DUOMO, P.ZZA

0937

Descrizione prestazionale dell'intervento

Caditoia inadeguata

Foto del rilievo

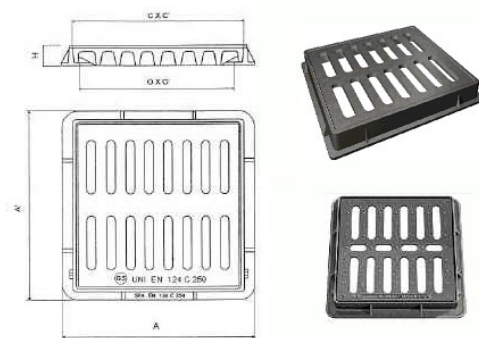
ATTENZIONE !

Occorre fare una buona rasatura della finitura superficiale per evitare di creare altre criticità sulla pavimentazione per le persone con difficoltà motorie.

Criticità

Sostituzione della caditoia con nuovo manufatto che verrà incassato e reso perfettamente complanare al pavimento. La caditoia non dovrà presentare fessure tali da costituire ostacolo o pericolo rispetto a ruote, tacchi o bastoni. I vuoti non potranno essere attraversati da sfere di diametro superiore ai 20 mm (preferibilmente non superiore a 15 mm); eventuali fessure parallele dovranno essere poste in senso ortogonale alla principale direzione di marcia.
